周浦镇 08 单元 13-01 地块配套初中新建工程

水土保持方案报告表

(补充说明)

附件 12：水土保持方案报告表专家审查意见回复

图 1.1-3 基坑开挖范围示意图

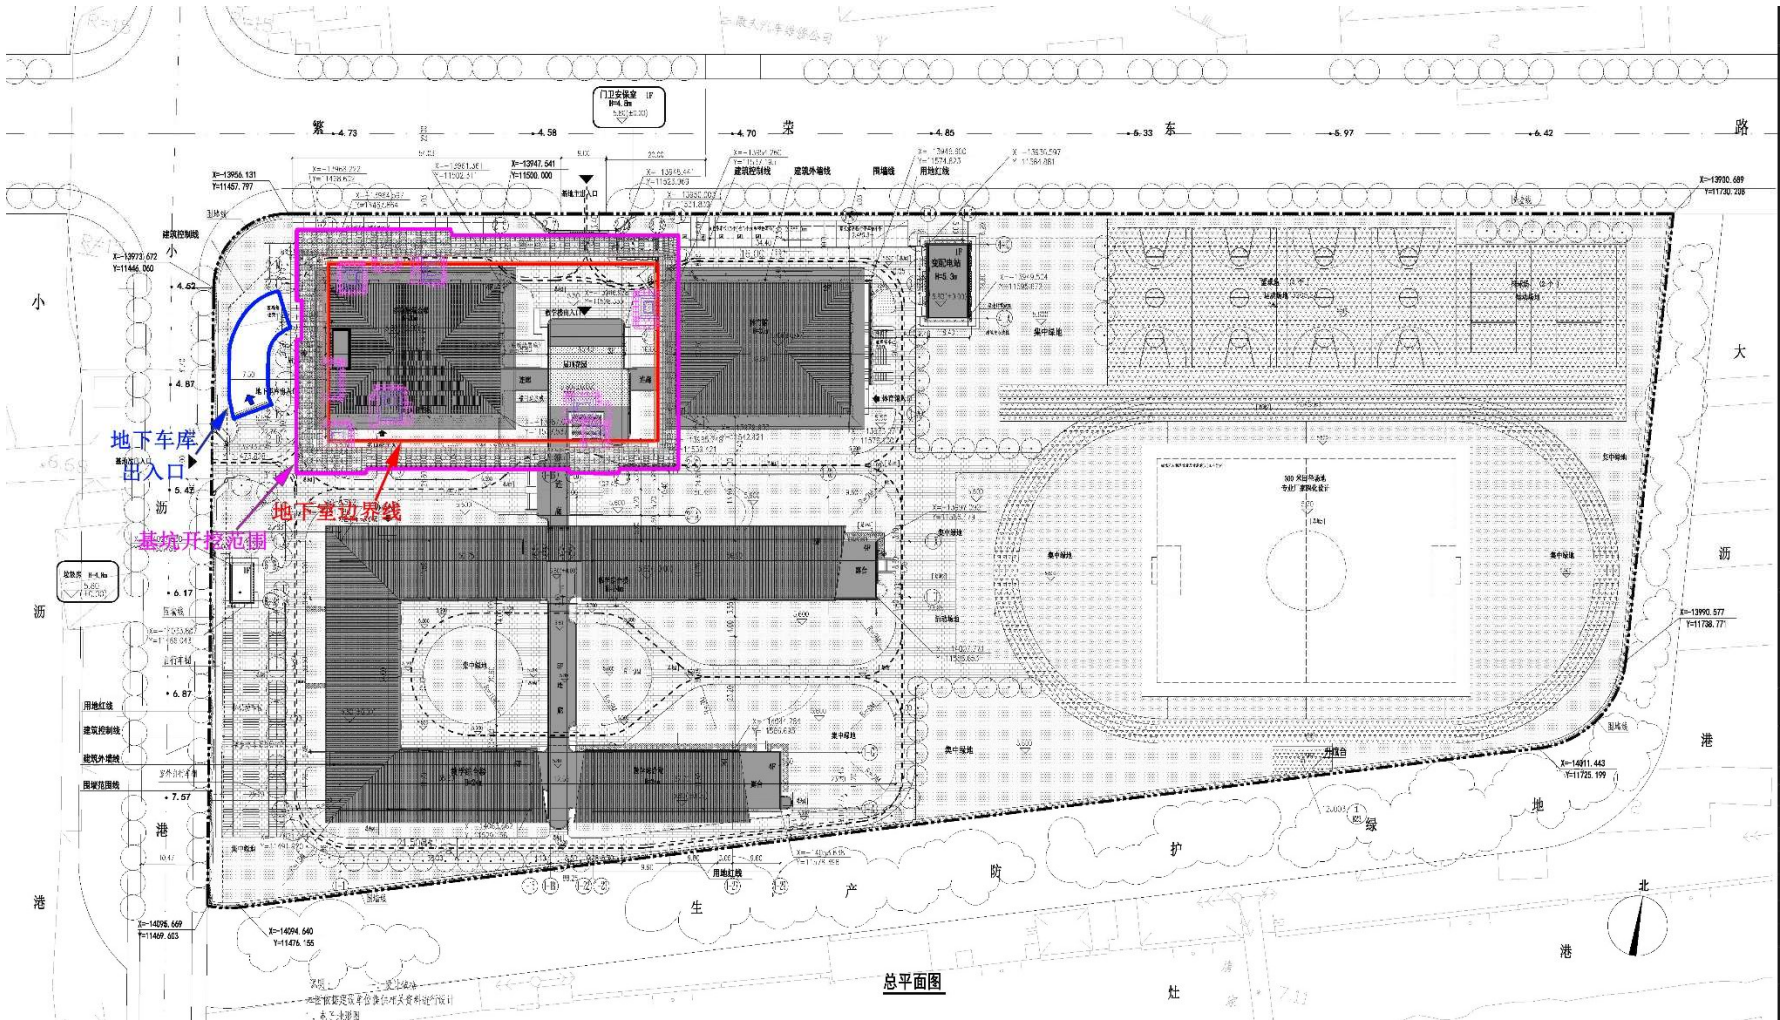
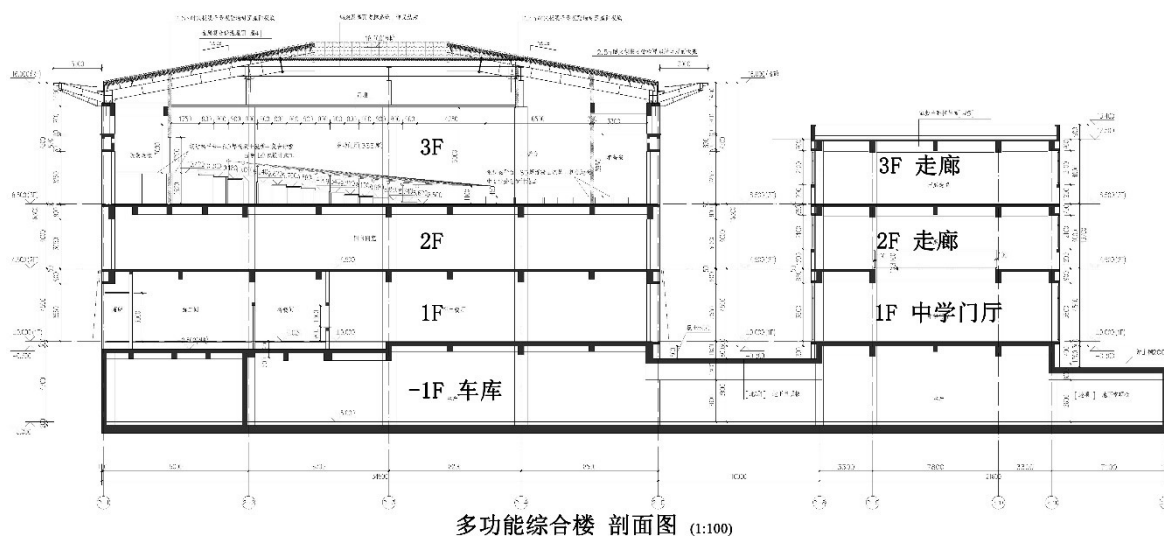
5、补充介绍项目平面总体布置方案（应于附图中表达明晰），对于竖向布置方案中的地下车库范围及出入口位置应有所交代，附竖向设计示意图。

回复：补充地下车库范围及出入口位置描述，见 1.1.8；补充项目竖向设计示意图，见附图。

附图 3-2 项目周边水系分布图

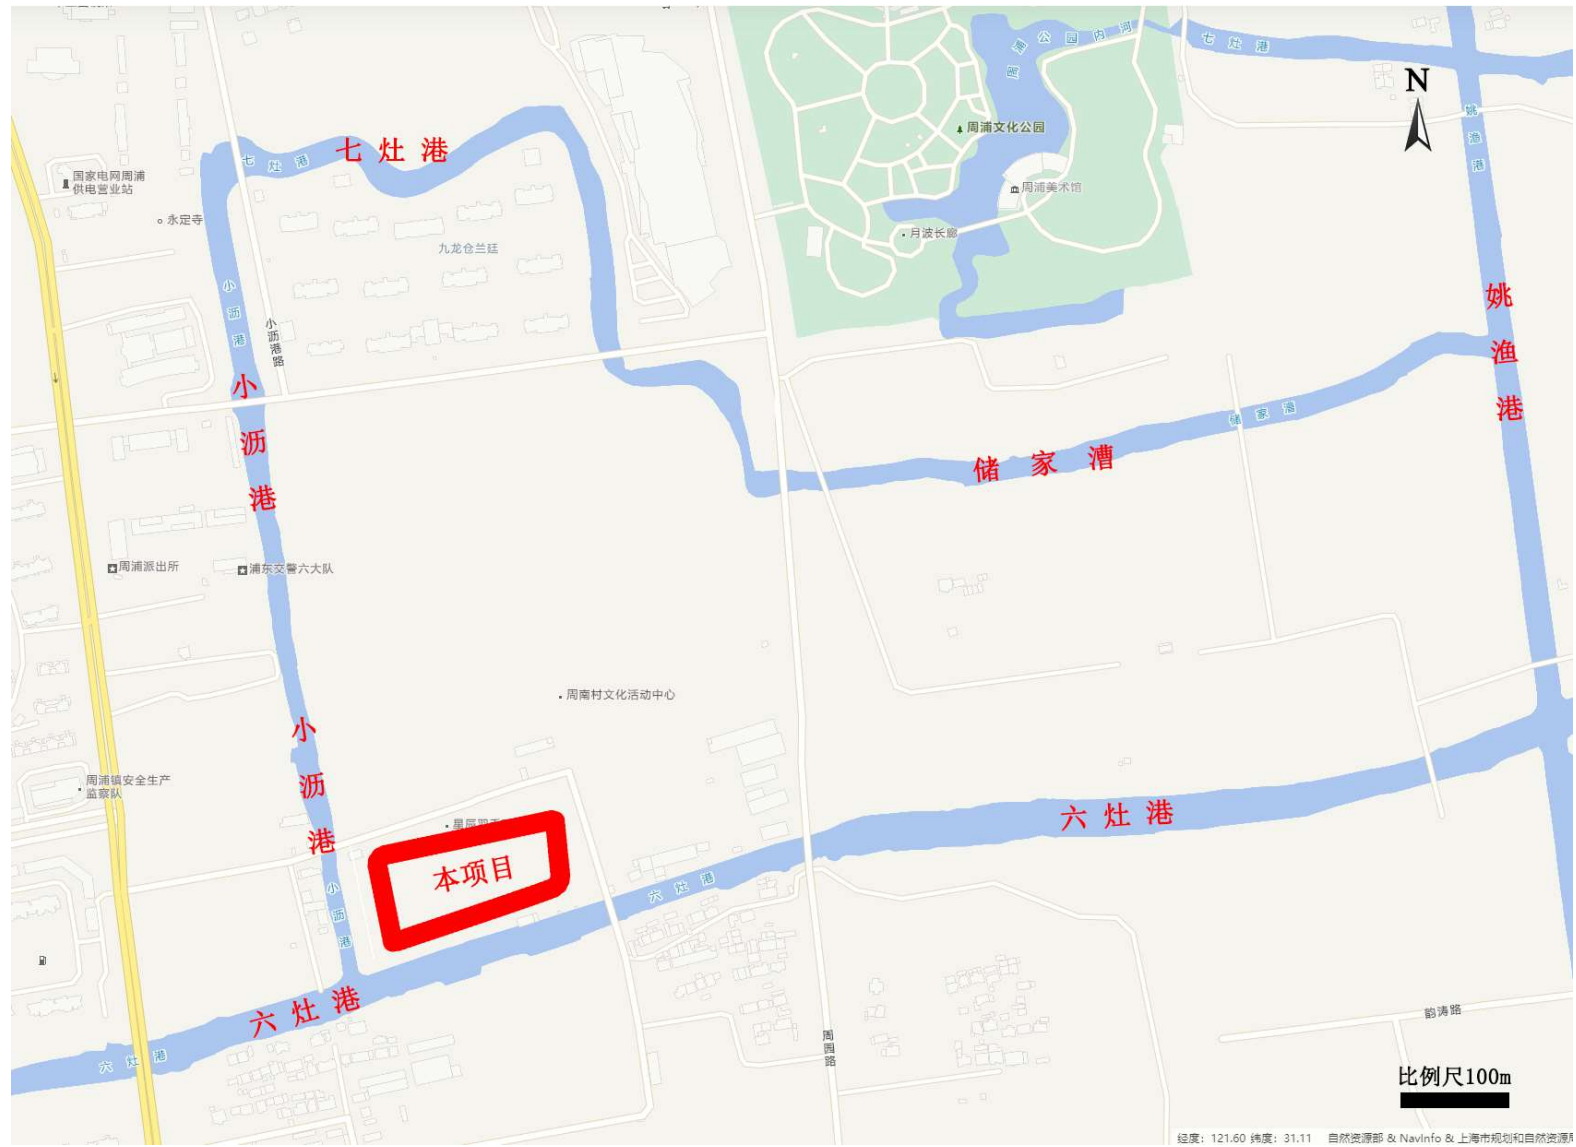
6、项目南侧为现状六灶港，之间为规划防护绿地，是否同期实施到位，对此应有所交代，与本工程相关性较大。补充东侧规划大沥港的河道要素，与本项目距离，实施计划等，确定有否相关性。“大沥港距离本项目用地红线东侧约 150m”的说法，建议核实，与附图明显不符。
